# ダイレクトリリースシリンダー 510 0011 11 の取付説明書

メーカー： フォード、マツダ

部品番号：

新：510 0011 11 (プラスチック)

画像 1：金属からプラスチック仕様への交換

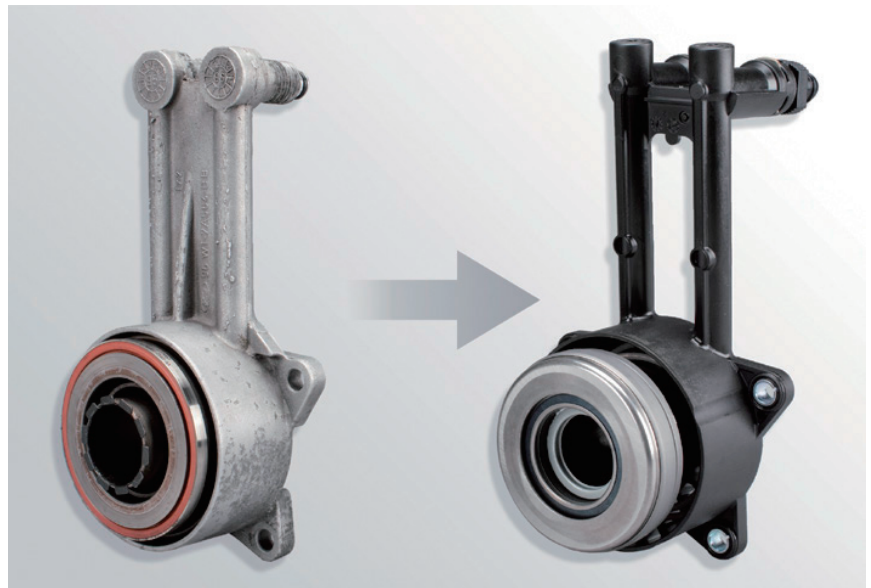
製品を改善する継続的な取り組みの一環として、品目番号 510 0011 10 のダイレクトリリースシリンダーのハウジングが金属からプラスチックに変更されました。

それに伴い、新しい仕様の品目番号が 510 0011 11 に変更され、識別のためにハウジングに記載されています。

一部のフォード製ギアボックスでは、トランスミッションベルハウジングの穴からダイレクトリリースシリンダーを取り付けることができない場合があります。この場合、段付きまたはコニカルドリルビットを使用して穴を広げる必要があります。

影響を受ける自動車を正確に識別できないため、修理作業時に穴の直径を確認してください (画像 2)。

穴の直径が 21mm 未満の場合は、21mm または最大 24mm に拡大する必要があります。2 ページ目の説明 (画像 3 ~ 8) に作業手順を示します。

画像 2：直径が 21mm 未満の場合は 21mm 以上、最大 24mm に拡大

画像 3 : 古い仕様の取り外し

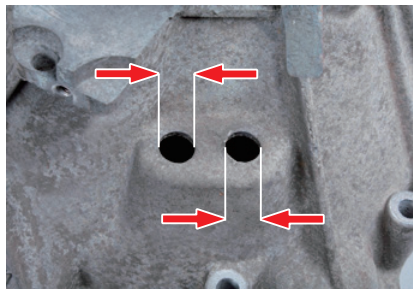
古いダイレクトリリースシリンダー（金属仕様）を取り外し、穴の直径を測定します。  
測定した直径が 21mm 未満の場合は、両方の穴を広げる必要があります。

画像 5 : 穴の拡大

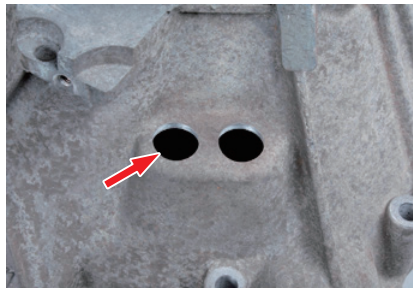
段付きまたはコンカルドリルビットを使用して、両方の穴を 21mm 以上、最大 24mm に拡大します。  
その後、慎重に穴の内部および外部のバリを取り除き、トランスミッションベルハウジングをきれいにします

画像 7 : 新しい CSC の取り付け

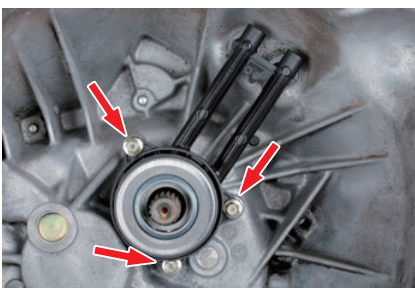
新しいダイレクトリリースシリンダーを取り付け、10 (+1) Nm で締め付けます。  
（ギアボックスの取り付け後に）クラッチを抽気する際は、ブリードニップルは手またはスパナ（13mm）で簡単に 180° 開閉できます。  
開閉位置になると、カチッという音がします。
